Projet de plan localisé de quartier 29'709

Objet Demande de préavis technique pour le projet de PLQ 29'709

Concerne : PETIT-SACONNEX / CHEMIN DU PRE-CARTELIER
Enquête publique N° 1662
Projet de plan localisé de quartier N° 29709-203

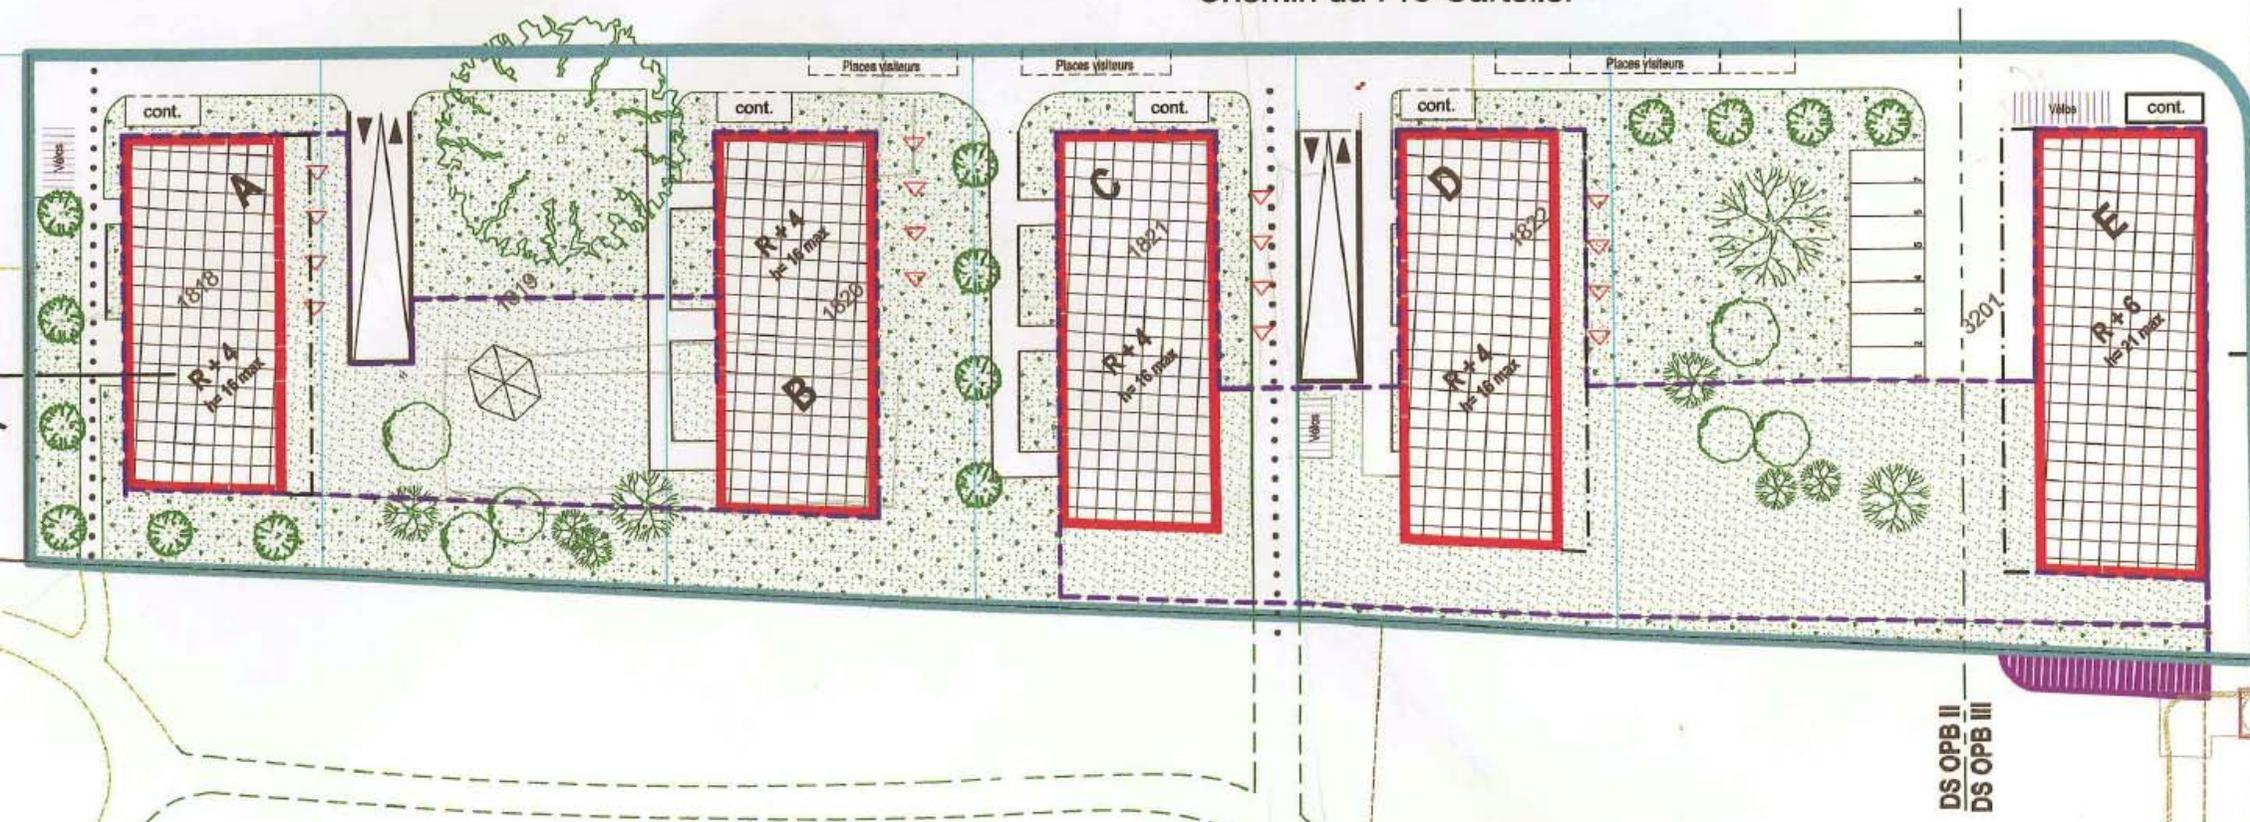
- L'enquête publique n'a suscité que 3 observations
 - Association du Point du Jour
 - ❑ **indice d'utilisation du sol trop élevé** - en contradiction avec le Plan directeur cantonal
 - Coopérative d'habitation « le Niton » - propriétaire de la parcelle 3201
 - ❑ Pas d'intérêt pour un **rez commercial**
 - ❑ Rampe de parking individuelle
 - Favre & Guth
 - ❑ Rampe de parking individuelle
 - ❑ Emprise du sous-sol jusqu'en **limite de parcelle (propriété VGE)**

Concernant la limite de propriété, nous acceptons de faire correspondre la limite sud est de l'emprise du sous-sol avec la limite de propriété comme vous le demandez.

Le projet de plan localisé de quartier sera dès lors corrigé dans ce sens, dès que le Conseil municipal de la Ville de Genève aura rendu son préavis.

Plan d'enquête publique

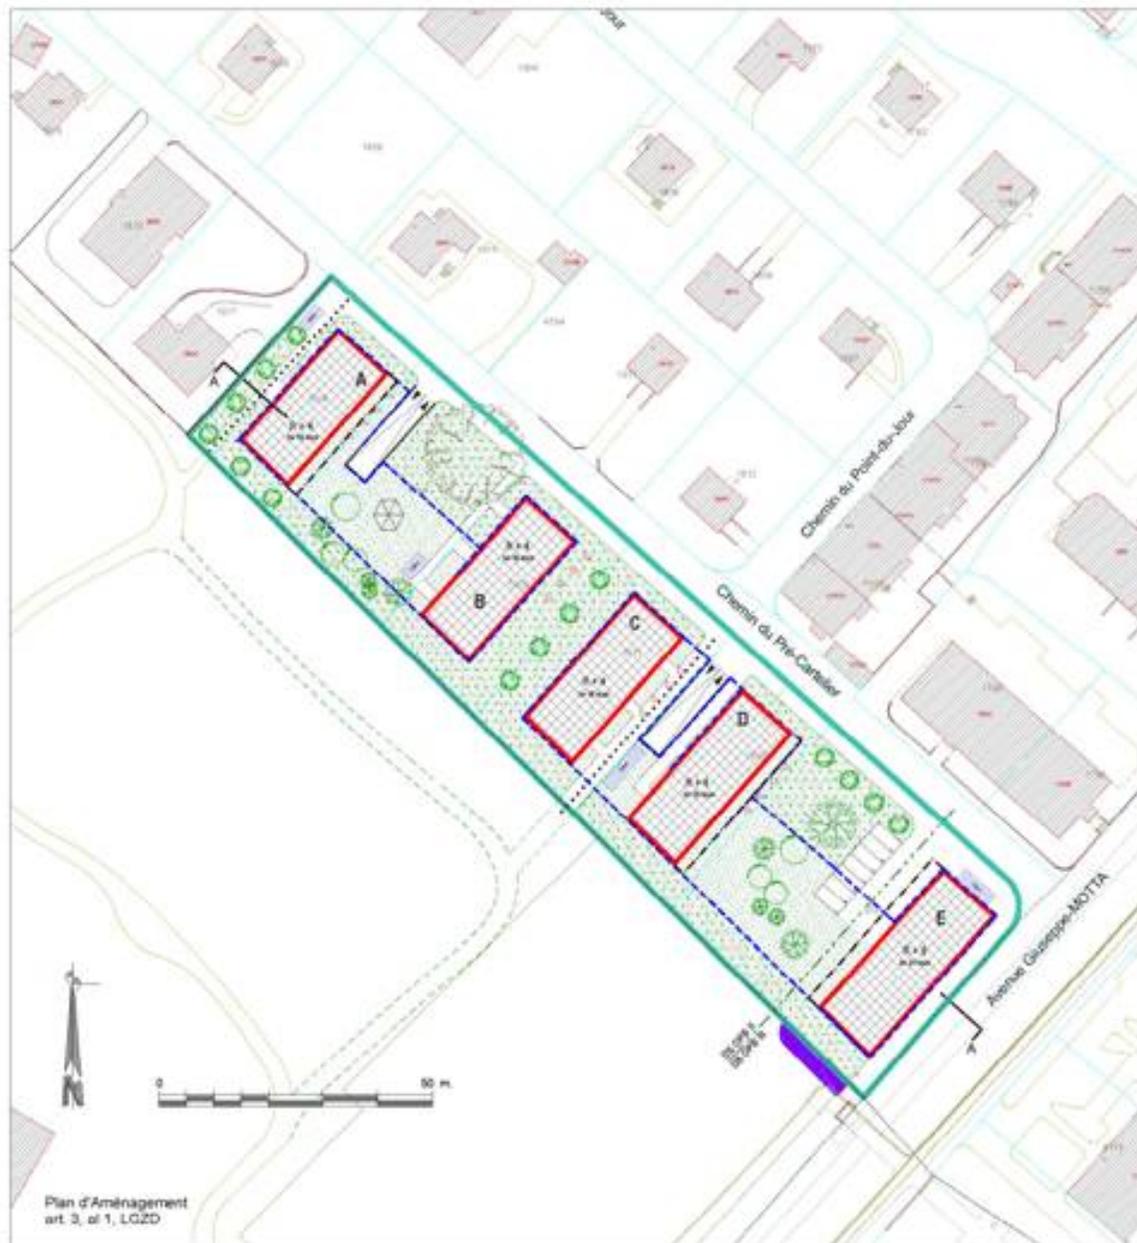
- Les parkings souterrains devront se limiter au Sud-Ouest à l'emprise des bâtiments projetés. A cet effet, le garage souterrain entre les bâtiments C, D et E doit pouvoir se régler avec un sous-sol complet entre C et D puis une emprise de 16 mètres de large entre les bâtiments D et E ;

- Les places visiteurs ne peuvent en aucun cas être mises sur la cession au domaine public et devront être reportées en sous-sol ;
- Les parkings souterrains devront se limiter au Sud-Ouest à l'emprise des bâtiments projetés. A cet effet, le garage souterrain entre les bâtiments C, D et E doit pouvoir se régler avec un sous-sol complet entre C et D puis une emprise de 16 mètres de large entre les bâtiments D et E ;

- Dans le même esprit, les bâtiments pourraient s'aligner en front de rue afin de dégager un maximum d'espace côté parc ;
- Le stationnement vélo devrait être utilisé comme élément de transition entre le public et le privé ;

- Les entrées du bâtiment C devraient être accessibles depuis la servitude de passage public au sud, même si l'orientation est moins favorable, de façon à ne pas avoir de chaque côté du bâtiment une proximité avec du passage public ;
